Рассмотрение проектов поправок к существующим  
правилам ООН, представленных GRE**Предложение по дополнению 7 к первоначальному  
варианту Правил № 128 ООН (светодиодные  
источники света)****Представлено Рабочей группой по вопросам освещения  
и световой сигнализации\***

## Дополнение 7 к первоначальному варианту Правил № 128 ООН (светодиодные источники света)

Рис. 1

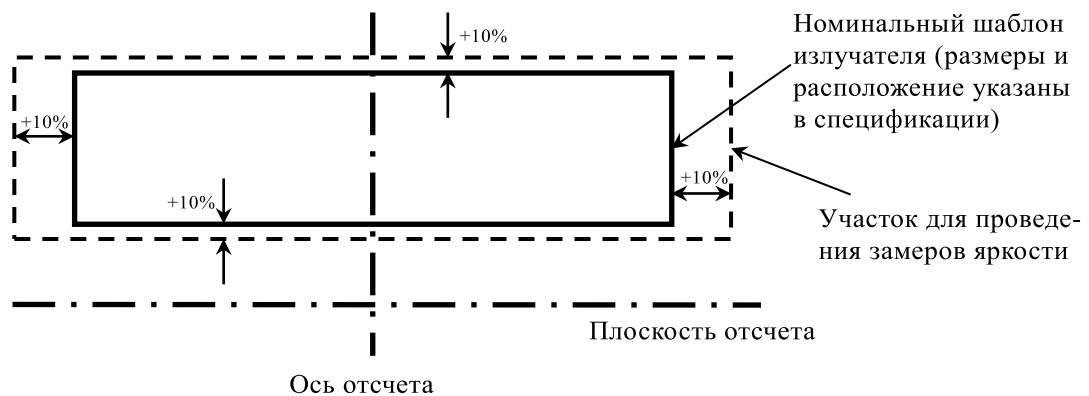
Включить новое приложение 9 следующего содержания:

3. Зону 1a и зону 1b определяют по значениям замеров яркости участка, образуемого номинальным шаблоном излучателя (указанным в соответствующей спецификации в приложении 1) и увеличенного со всех сторон по обводу шаблона на 10% (см. рис. 1). Значение  $L_{98}$  соответствует 98-му перцентилю всех значений, полученных для этих замеров яркости.

Рис. 2

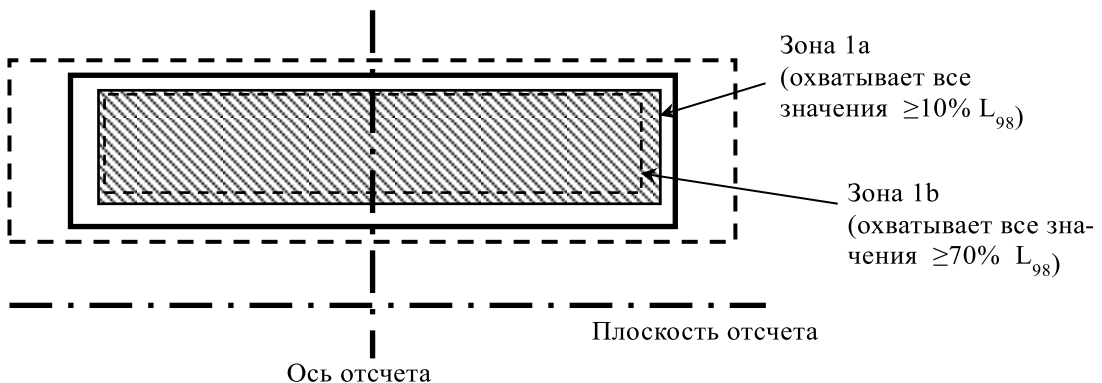
- 3.1 Зона 1a (светящаяся зона) представляет собой наименьший периферический прямоугольник, ориентированный в том же направлении, что и номинальный шаблон излучателя; в этот прямоугольник вписываются все точки замеров яркости, для которых значение  $L_{98}$  превышает на 10% или более. Значение  $L_1$  – это среднее арифметическое значений всех замеров яркости в зоне 1a (см. рис. 2). Значение  $R_{0,1}$  – это соотношение поверхности зоны 1a, где значение яркости составляет более 10% от значения  $L_1$ . Значение  $R_{0,7}$  – это соотношение поверхности зоны 1a, где значение яркости составляет более 70% от значения  $L_1$ .

- 3.2 Зона 1b представляет собой наименьший периферический прямоугольник, ориентированный в том же направлении, что и номинальный шаблон излучателя; в этот прямоугольник вписываются все точки замеров яркости, для которых значение  $L_{98}$  превышает на 70% или более.
